Nr sprawy: WPF.271.19.2023

dot: „Budowa tężni solankowej wraz z wyposażeniem, zagospodarowaniem terenu oraz urządzeniami budowlanymi niezbędnymi do korzystania z obiektów w Orzyszu”

1.Odpowiedzi na pytania Wykonawców z dnia 08.12.2023 r.

Schemat ustawienia zasuw na powrocie z tężni:

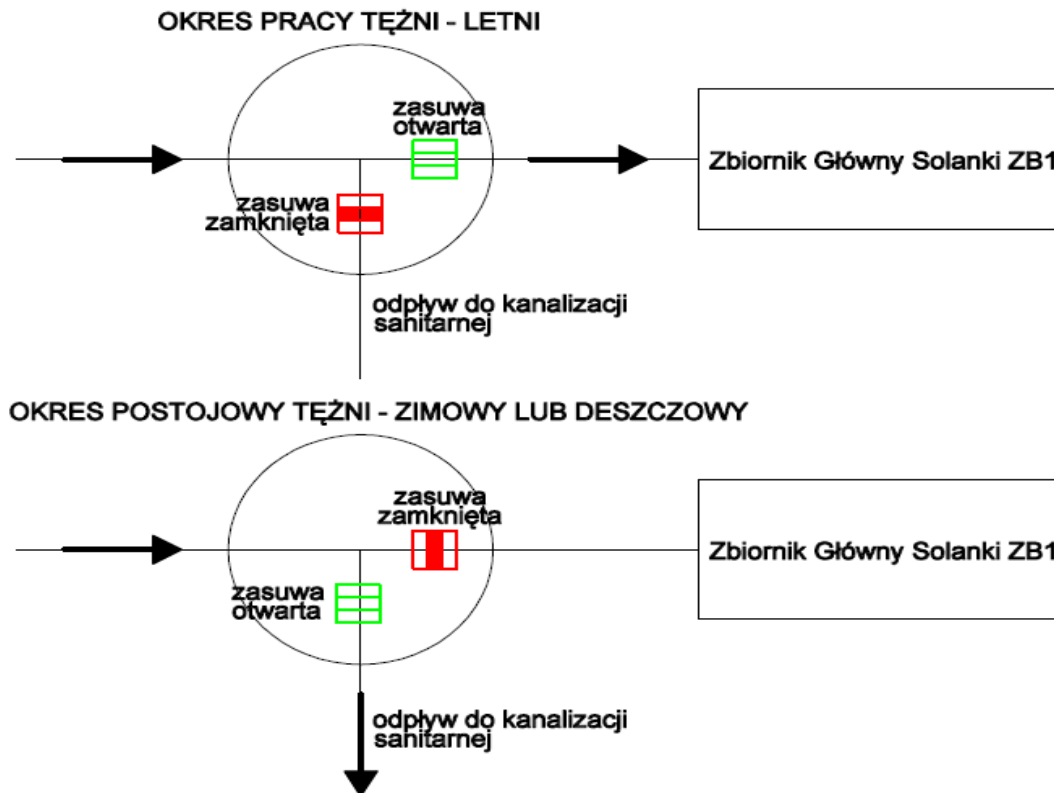
Czy dla tężni solankowej Inwestor przewiduje również wykonanie kanalizacji sanitarnej czy Wykonawca ma wykonać przyłącze kanalizacji sanitarnej ?

Dla tężni zaprojektowano odpływ do kanalizacji sanitarnej (dla okresu postojowego). Zakres projektu przedstawiony został w pkt nr 2 dokumentacji - znajduje się tam przyłącze do kanalizacji budynku i tężni.
